品番	TMJ40A3RZ	品名	壁付サーモ13 (寒) (浴室)	(JIS)	1 / 3
----	-----------	----	------------------	-------	-------

<b>金具補修品注意情報</b>	C_0011
------------------	--------

件名	整流キャップ交換の注意情報						
対象製品	TBF20 型	TBF21 型	TEM47 型	TKHG31P 型	TKJ30U3 型	TKY12 型	TMG20 型
	TMG40 型	TMHG40 型	TMJ30UC3 型	TMJ40 型	TMN40 型	TMY11 型	TMY140 型
	TUB31 型	TUB40 型

**前期・後期型製品識別方法**

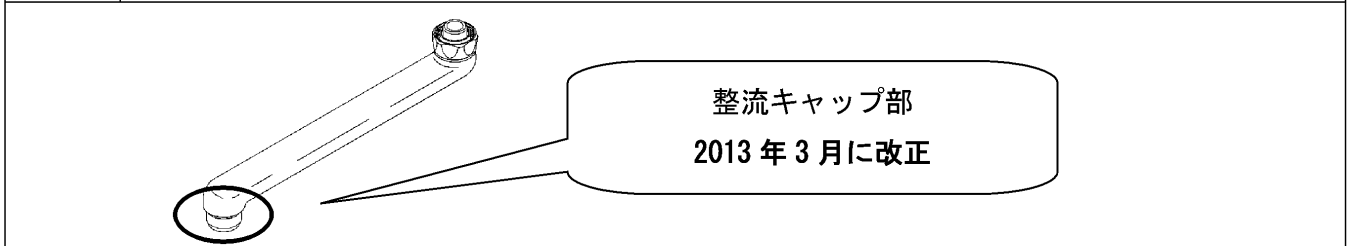
<p>〈前期型〉</p> <p>【ブッシュ有り】 【ブッシュ無し】</p>	<p>〈後期型〉</p>
---------------------------------------	--------------

<p>【前期型がついている場合】</p> <p>パッキン以外の部品が必要な場合は『THY508-1』で一式交換してください。</p>	<p>【後期型がついている場合】</p> <p>パッキン・内筒は部品単独で交換が可能です。</p>
--	---

**注意** 前期・後期どちらの場合も THY508-1 一式交換で互換性があります。
